CONSORZIO DI BONIFICA PIANURA ISONTINA

Prot. n. 2127

OGGETTO: Polo Intermodale annesso all'aeroporto di Ronchi dei Legionari.
Progetto preliminare (approvato con Accordo di Programma del 11/08/2014 tra Regione Autonoma Friuli, Provincia di Gorizia, Comune di Ronchi dei Legionari e Aeroporto Friuli Venezia Giulia S.p.A.)
Conferenza dei Servizi Preliminare di cui all'art. 14bis e seguenti della legge 241/1990.
Parere

TAV. 1

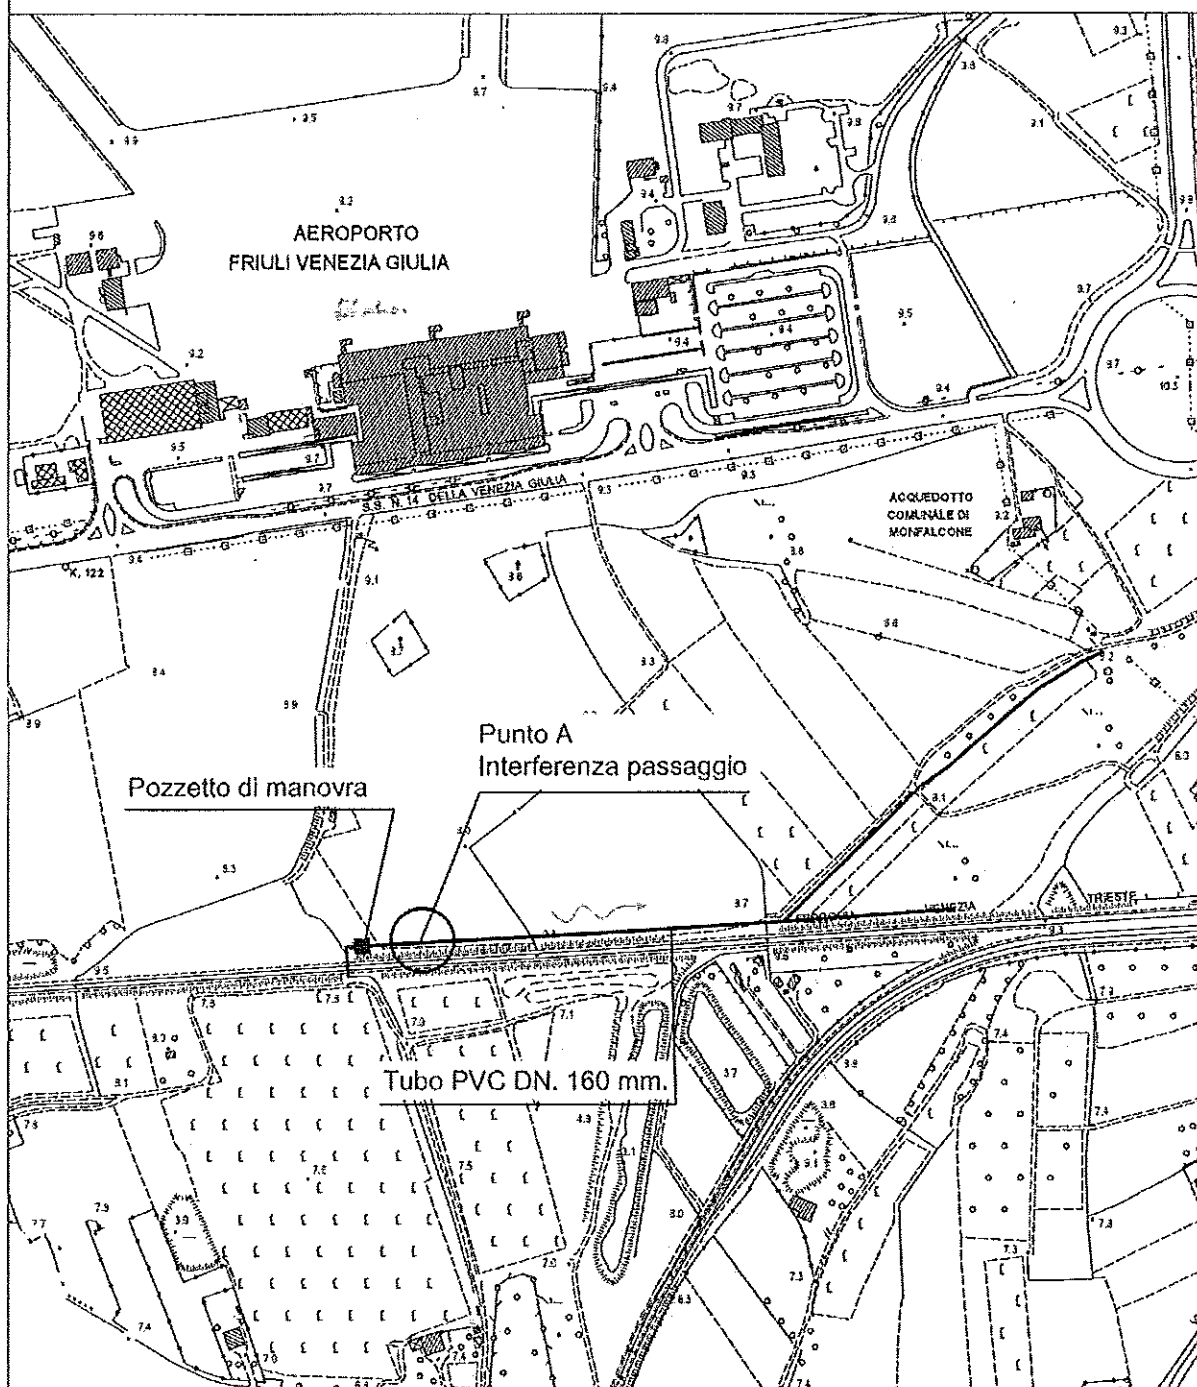
- sulle pp.cc 843/1, 843/3, 844/3, 848/4, 848/1, 850/1, 851/1 F.M. 3 del C.A. e C.C. di Ronchi dei Legionari insiste una tubazione irrigua interrata in PVC DN. 160 mm. e relative apparecchiature idrauliche di consegna e regolazione, posta parallelamente al tracciato ferroviario Venezia-Trieste (vedi planimetria allegata). Tale condotta serve un territorio agricolo che non verrà interessato dalle opere di urbanizzazione del Polo intermodale, risulta pertanto necessario mantenerla in funzione.

Non avendo a disposizione elementi progettuali di dettaglio tali da individuare esattamente in loco la posizione della tubazione rispetto alla progettata fermata ferroviaria, si prescrive l'eventuale rilocalizzazione della tubazione e delle relative apparecchiature idrauliche di consegna e regolazione al di fuori del sedime ferroviario qualora le stesse interferiscano con la prevista banchina. Nel tratto di interferenza con il collegamento pedonale (punto A della planimetria), si prescrive la sostituzione della tubazione irrigua da PVC DN. 160 mm. ad acciaio dn. 150 mm. posta entro adeguato tubo di protezione atto allo sfilamento della condotta in caso di manutenzione.
